Carrière de Rubertzot

Commune de Tréglamus (22)

Demande d'autorisation environnementale présentée par la SAS CMGO

Deuxième partie : conclusions et avis

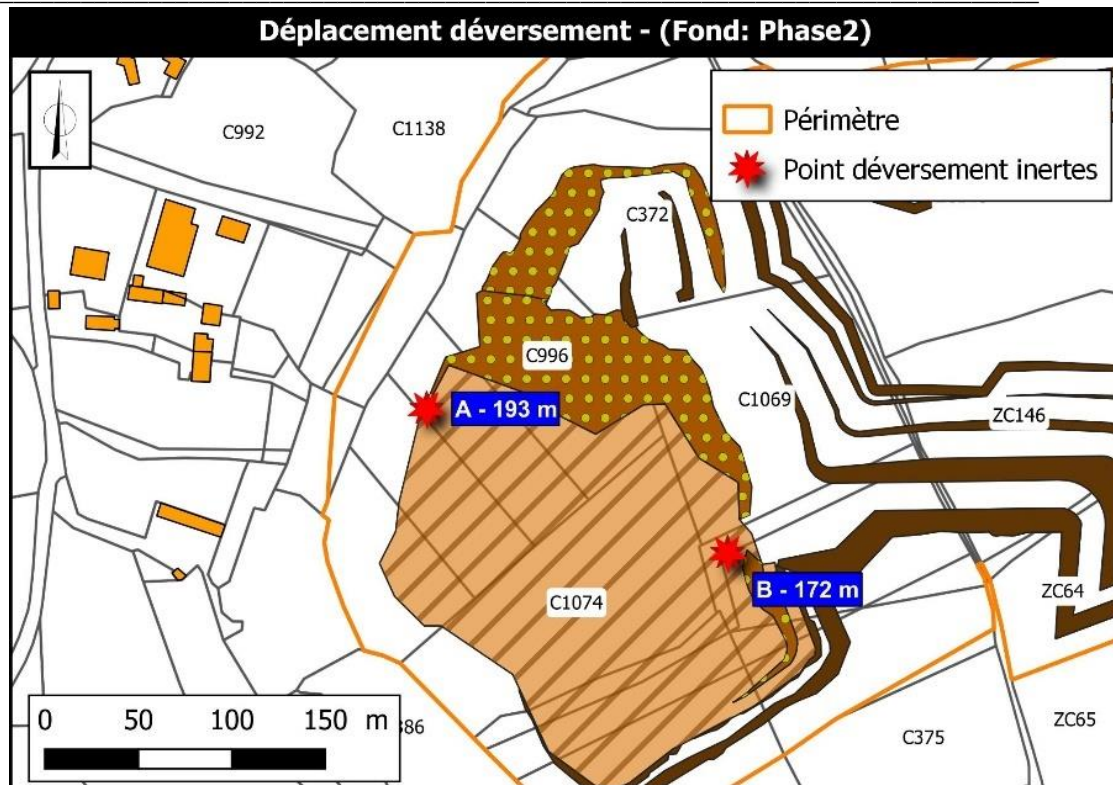
Hangar à sable jamais réalisé ; Le Préfet alerté par l'association répond en 2015 que l'exploitant a décidé de ne pas faire le hangar à sable mais de réaliser à la place un transporteur à hauteur variable. En 2019, le Préfet prescrit l'obligation de construire un transporteur à hauteur variable. Ce qui veut dire qu'il n'est toujours pas réalisé en 2019.

- ✓ Comment expliquez-vous que les riverains de Rubertzot séparés de la carrière par une zone boisée se plaignent de poussières ? Comment pensez-vous pouvoir y remédier ?

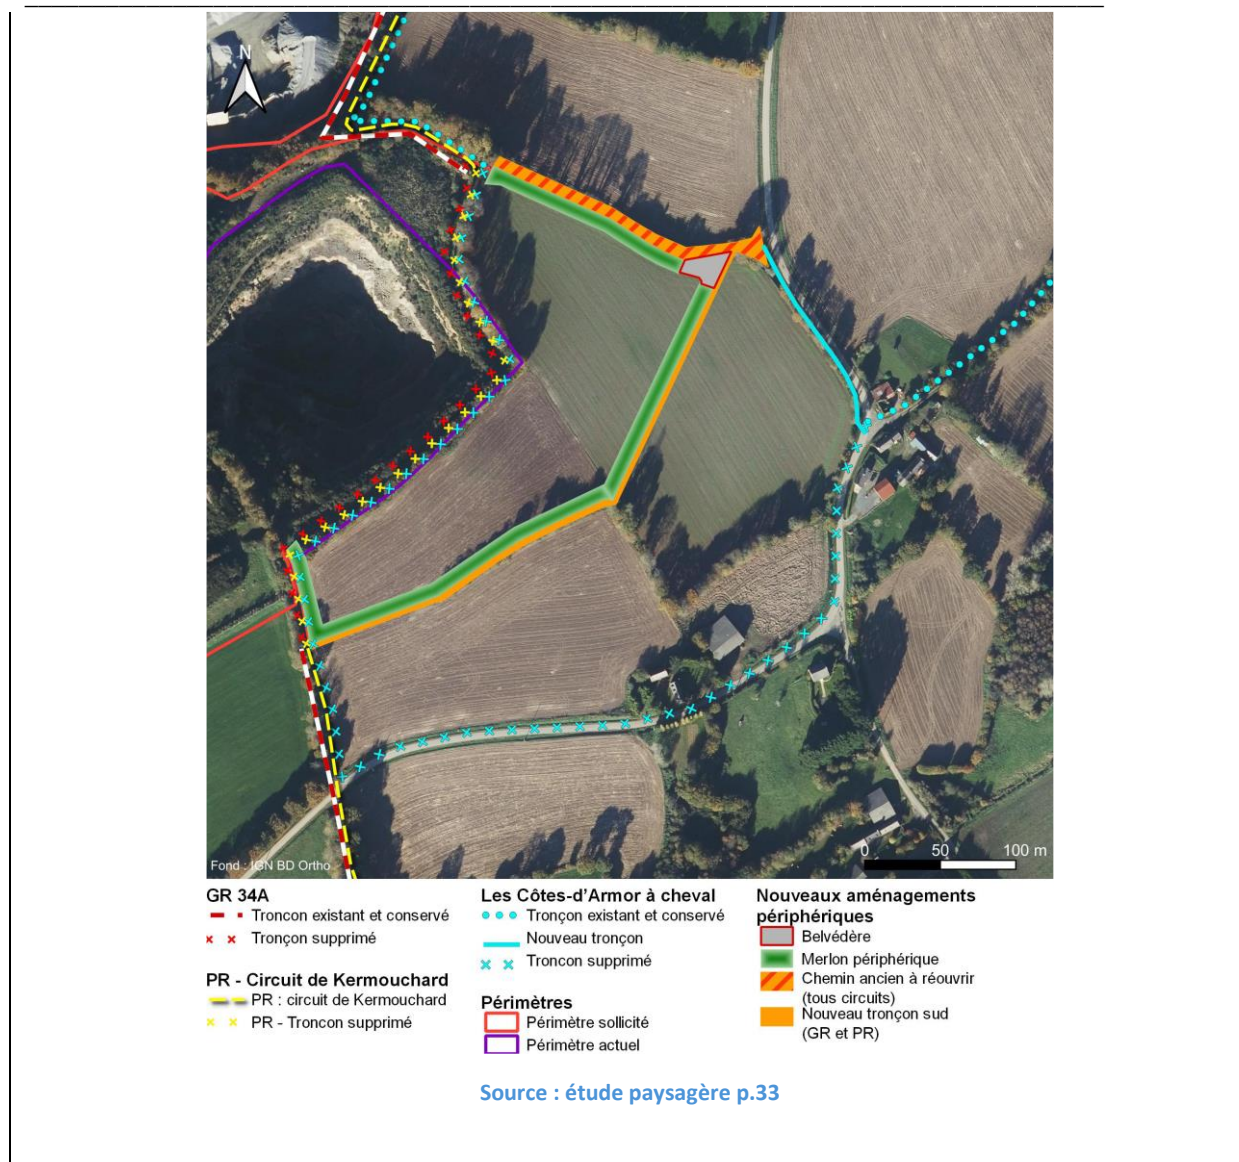
- ✓ Au sujet du chemin de randonnée déporté sur le sud et l'extension sud-est, avec une reconstitution de haie bocagère ; en parallèle une haie sera implantée en bordure d'un chemin réouvert sur la partie est de l'extension sud-est :
Question : quand est prévue l'enquête d'utilité publique pour cette modification d'un chemin ?
La question est suivie du rappel de la procédure de cession des chemins ruraux (désaffectation, enquête publique).

- ✓ Le dossier présente les itinéraires actuels de randonnée et la modification du tracé dans le cadre du projet. Le GR34 A y figure ; cette appellation n'existe plus, elle a été remplacée par le GR de Pays, appelé GRP. La continuité du GRP doit être assurée ainsi que la pérennité foncière. À qui appartiennent les nouveaux tronçons et le chemin ancien à rouvrir ? Qui assurera l'entretien de ces chemins, CMGO ou la commune de Tréglamus ? Ces modifications entraînent-elles l'organisation d'une nouvelle enquête publique ?

Le nouveau chemin, ainsi que la parcelle en extension sont l'objet d'une division parcellaire (cf.annexe n°14 du mémoire en réponse), qui est en cours. Après l'acquisition des terrains, objet de l'extension, un usufruit sera accordé à la commune de Tréglamus sur l'emprise du nouveau chemin.

Le chemin à réouvrir appartient à la commune de Tréglamus. Simultanément à la division parcellaire de la parcelle 64, une reconnaissance des limites a été réalisée entre ce chemin et la parcelle ZC 63 (cf.annexe 14 du mémoire en réponse).

Depuis 2007, CMGO assure l'entretien du chemin de contournement de la carrière. Cette maintenance se poursuivra dans le futur sur les emprises déjà utilisées ainsi que sur les nouveaux tronçons créés et réouverts.
